三亚海棠湾HT07-05-06地块项目建筑设计方案优化的 批前公示

规划变更调整内容

16#楼调整说明

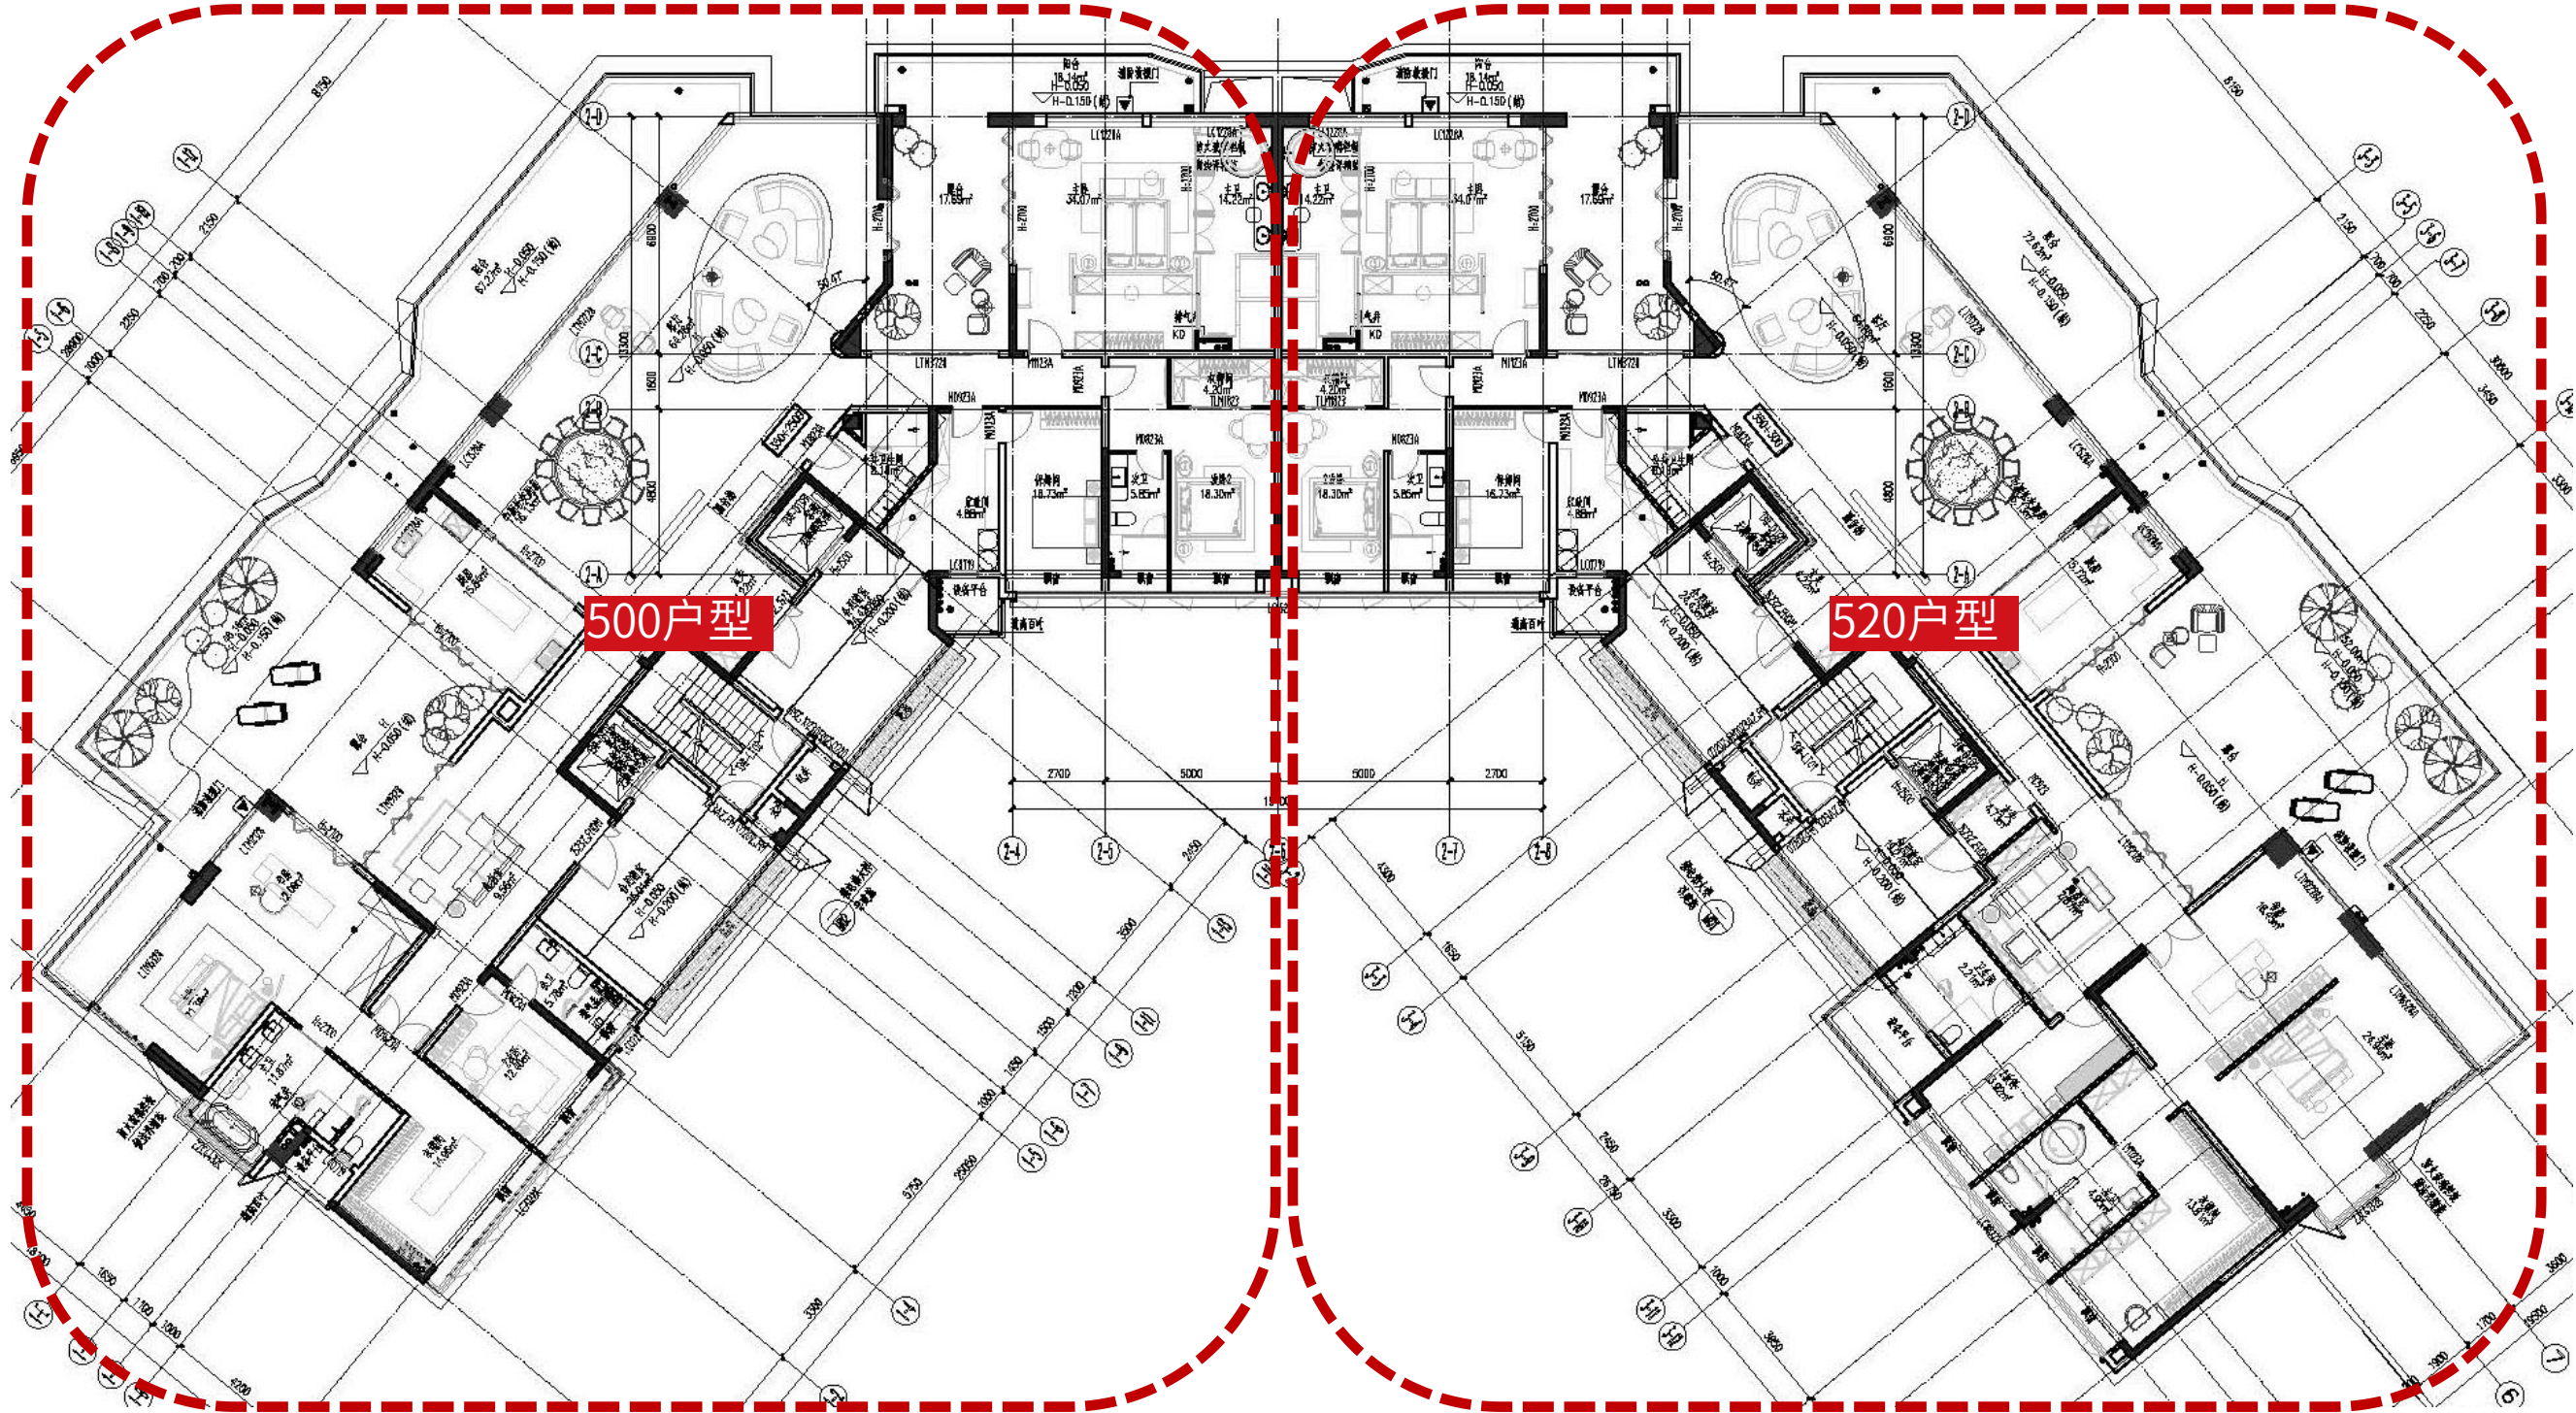
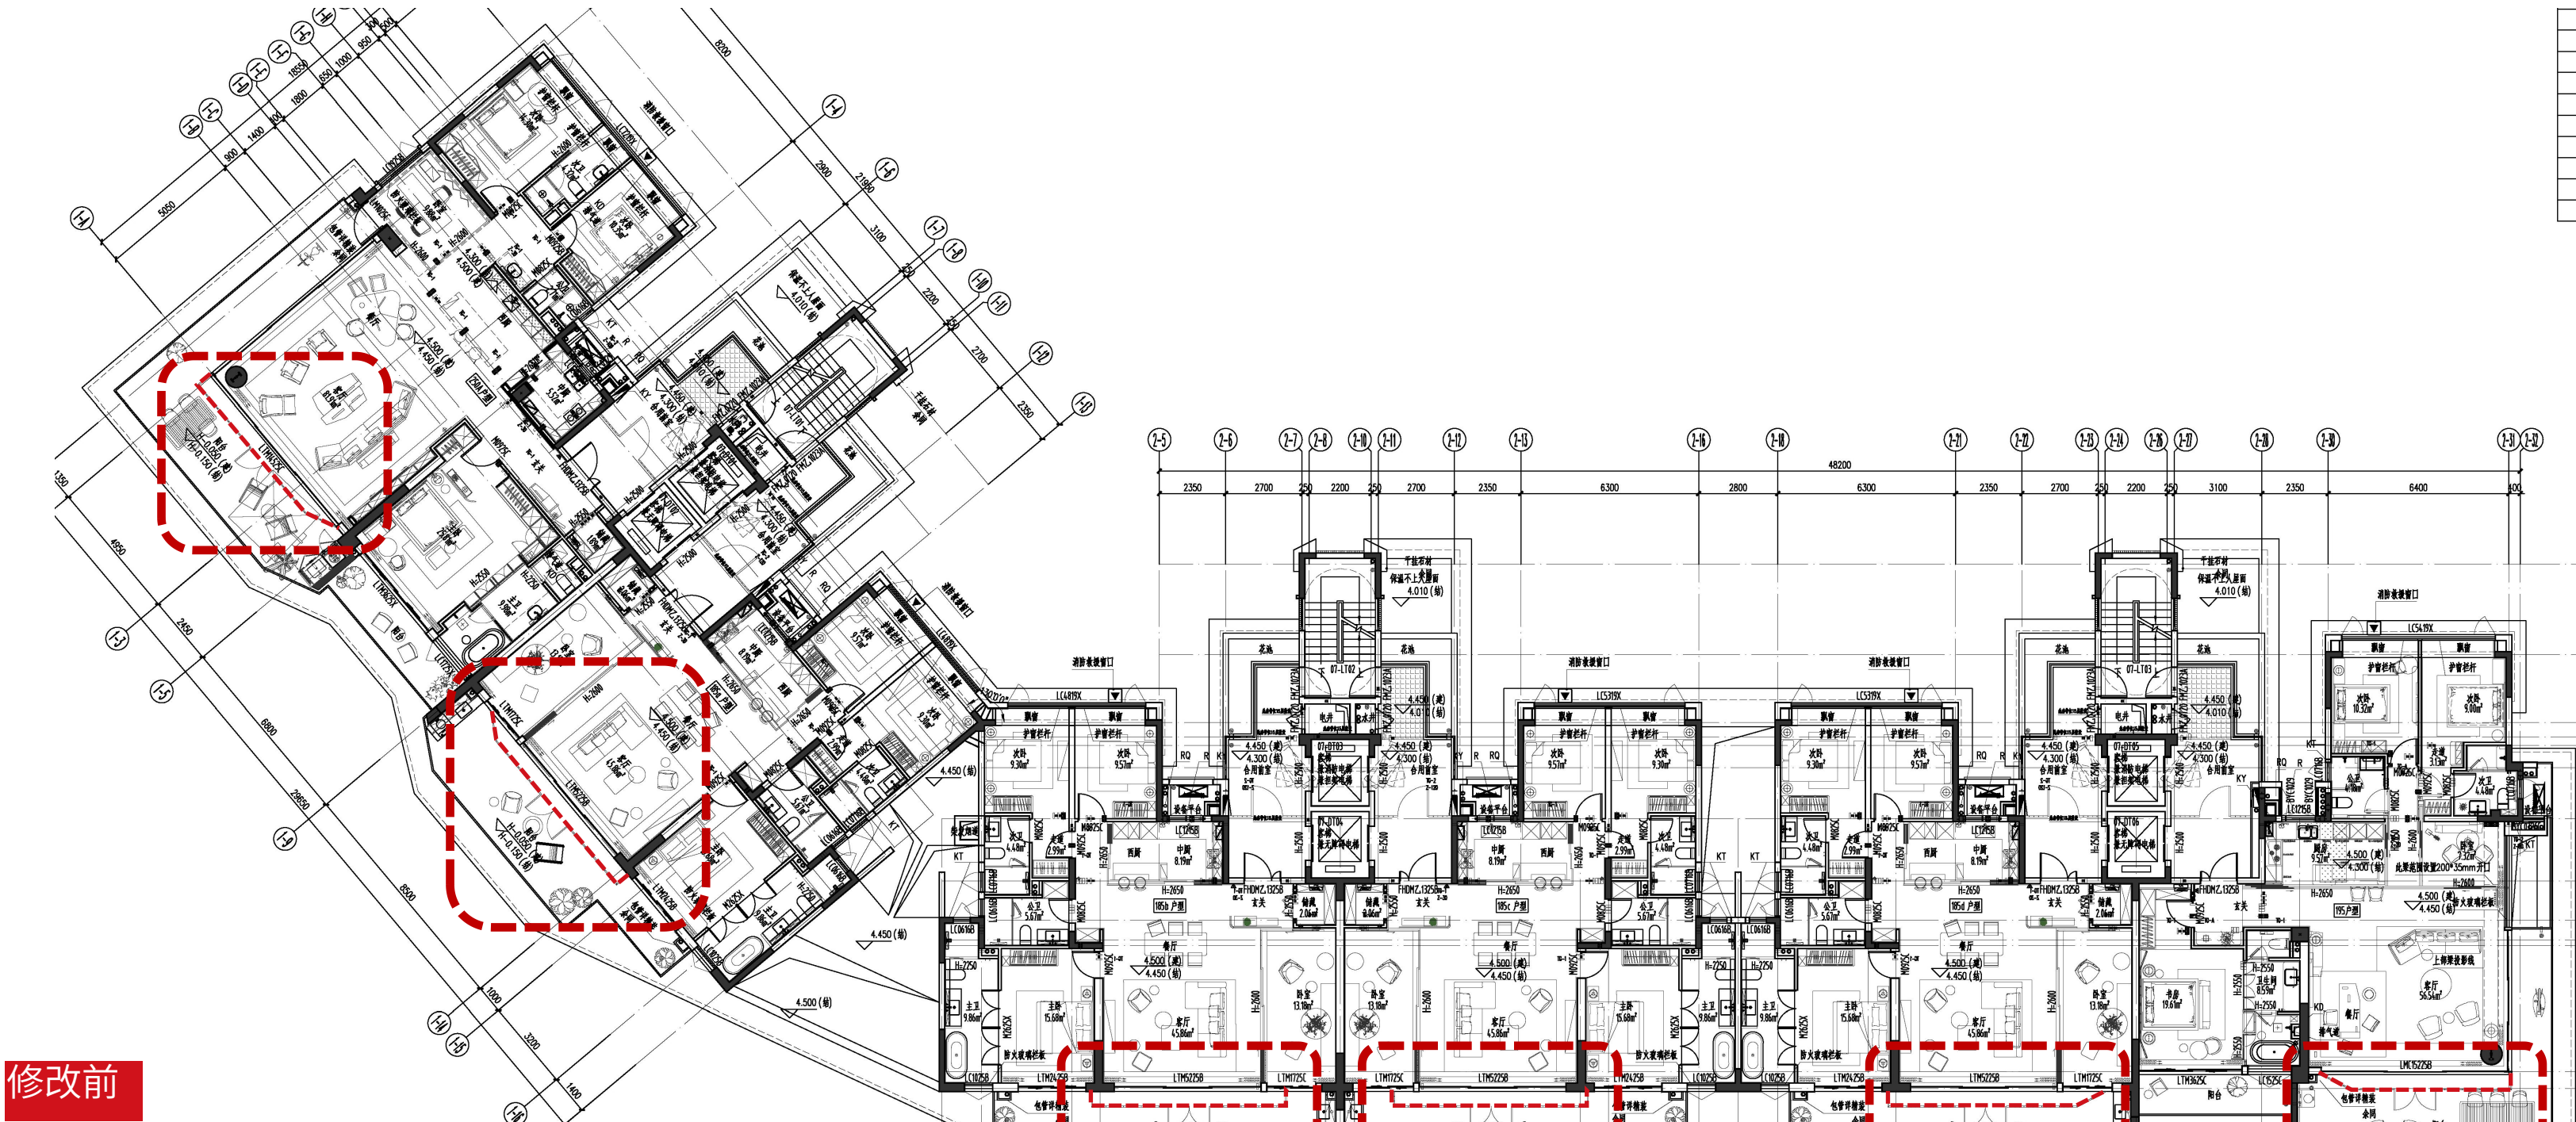
1.顶层住宅由原来两户合并为一户。

阳台面积计算规则调整说明

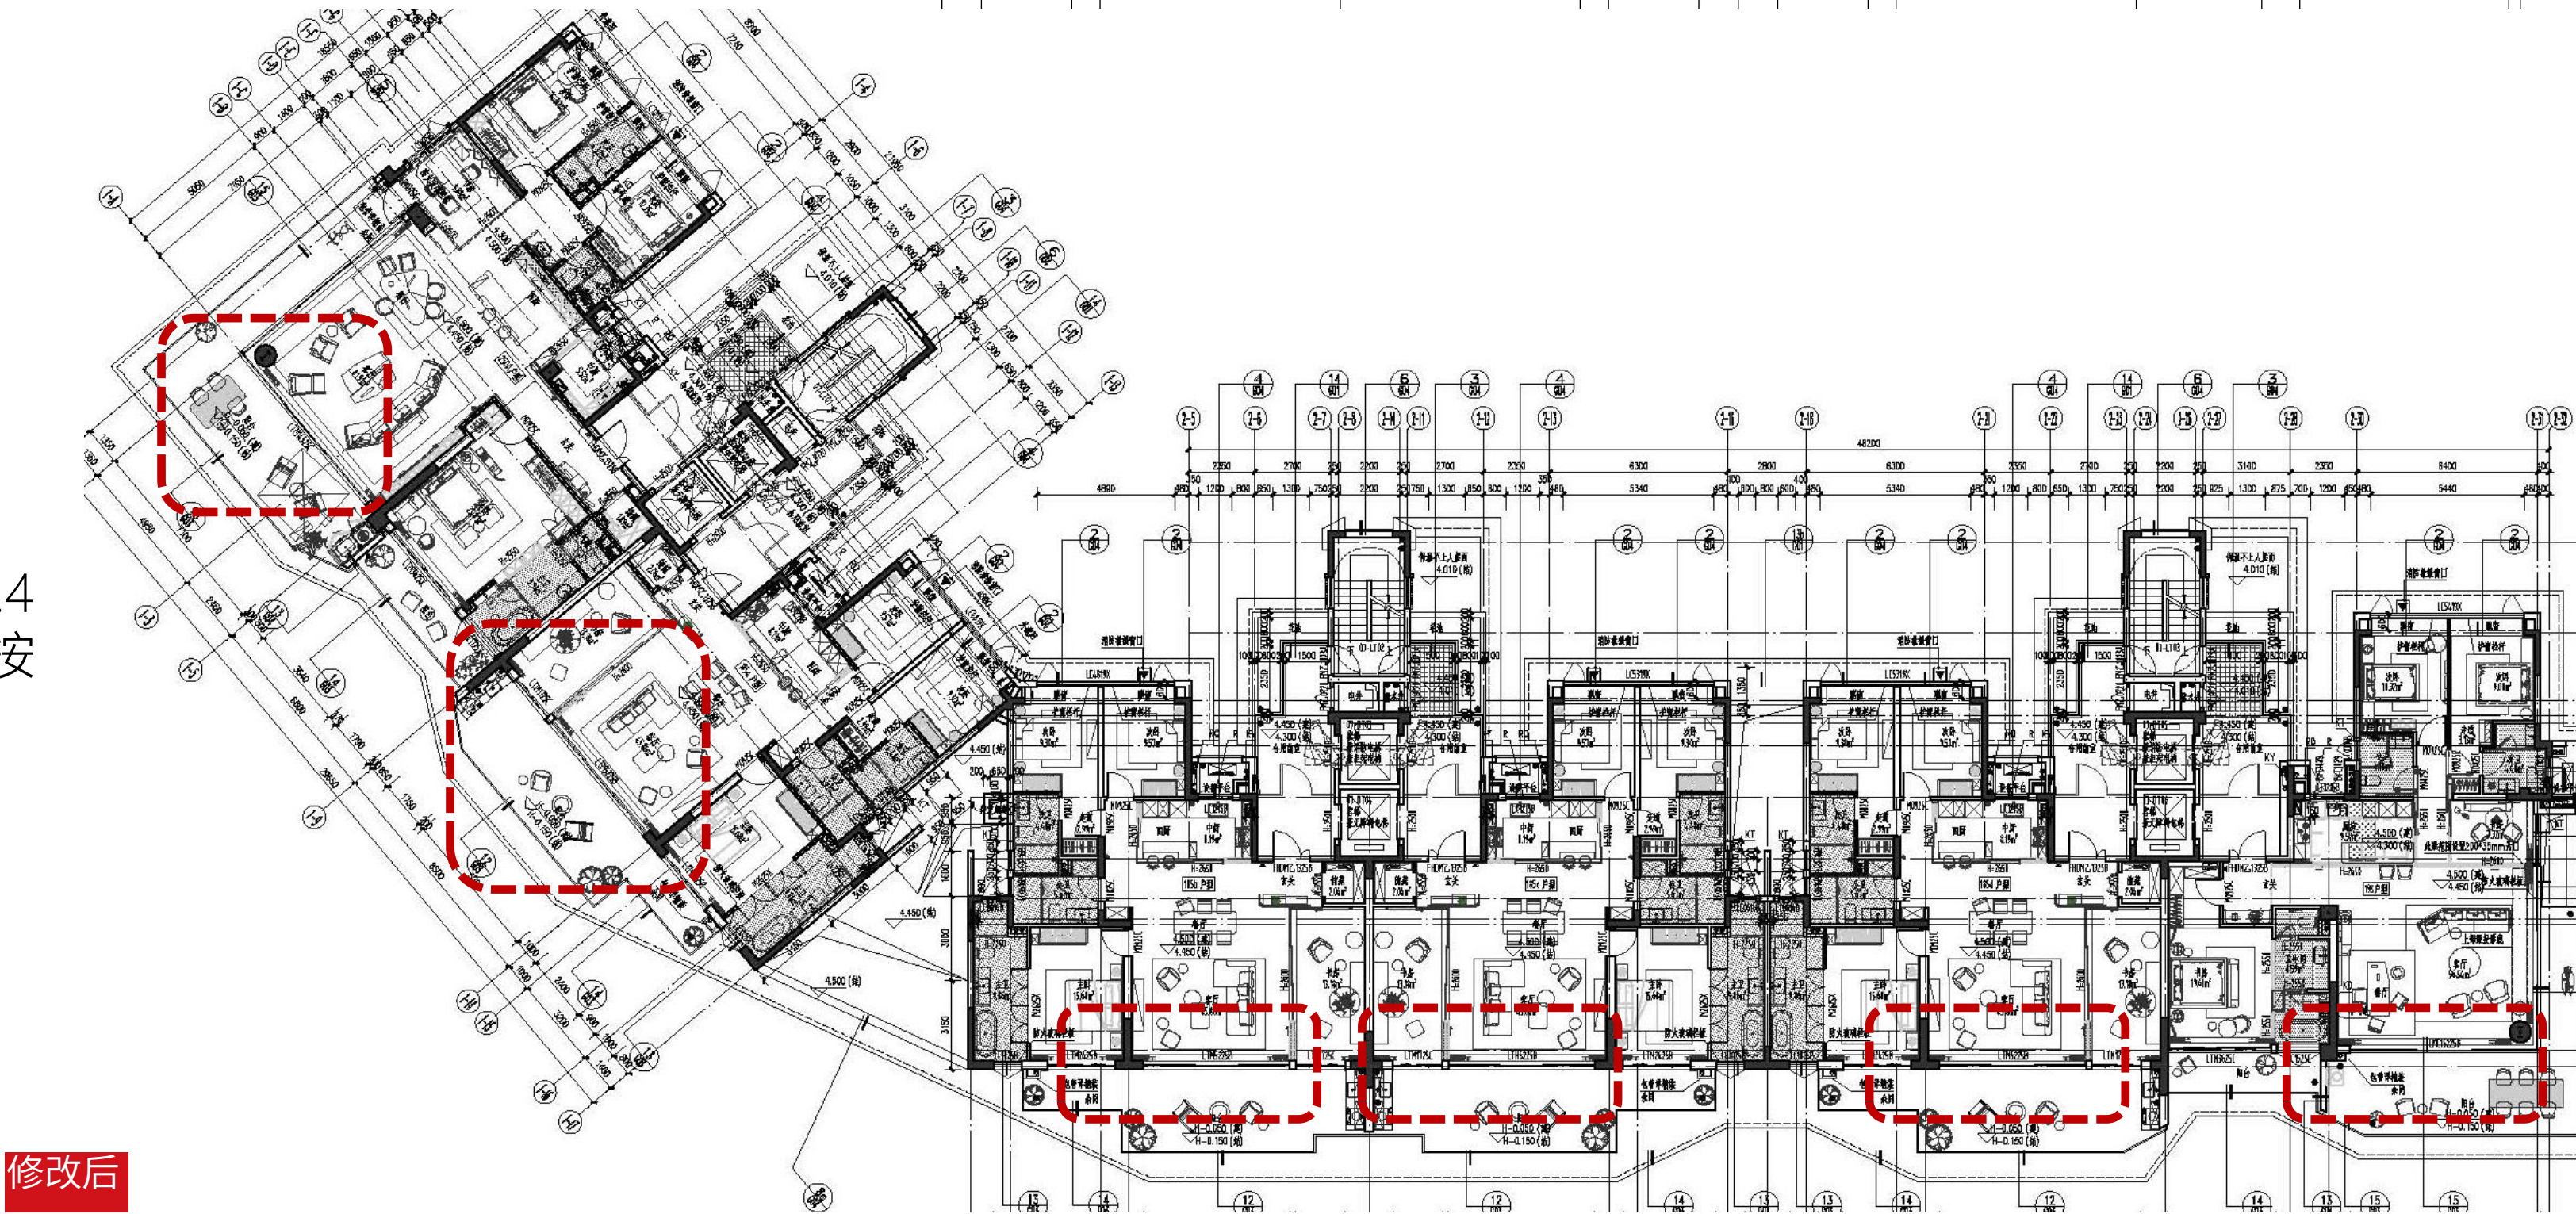
1.阳台计容规则变化，原规则超过2.4米部分按全面积计算，新规调整为按半面积计算。
